לוח ראשי מחוץ למבנה מוזן מחח"י

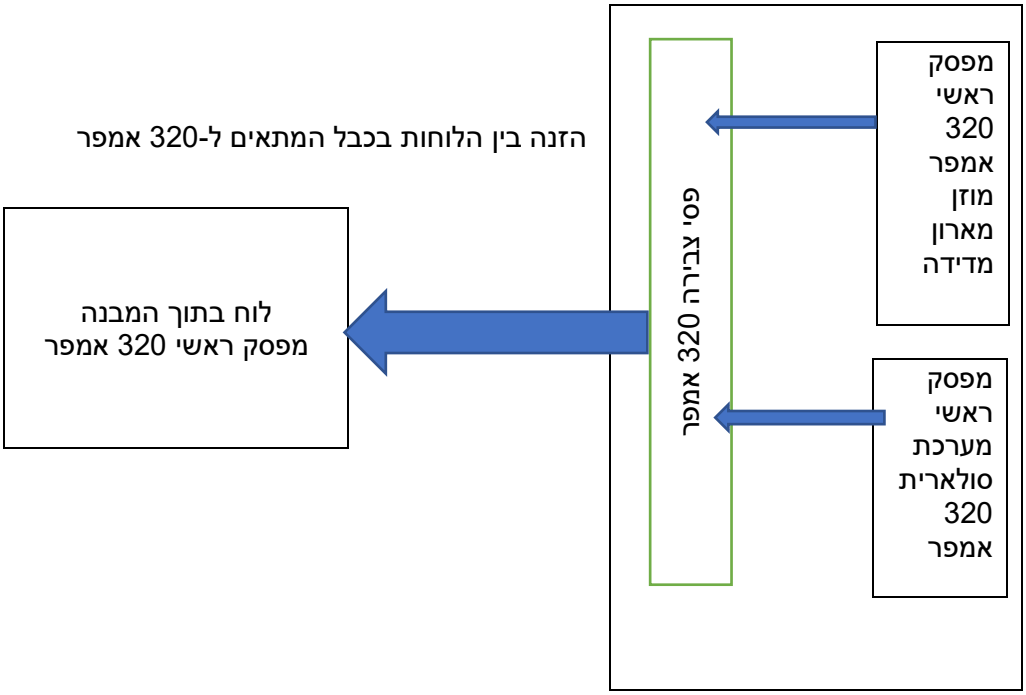
וממערכת סולארית.

לא מכיל קווים נוספים

השאלה שלי היא האם מכיוון וכל המפסקים 320 אמפר והכבילה והחיווט מתאימים ל-320 אמפר ואין צרכנים נוספים בלוח הראשי

האם אני יכול לוותר בלוח הראשי על מפסק המגן על היציאה ללוח המשני ולחבר את כבל היציאה ישירות לפסי הצבירה? תודה רבה
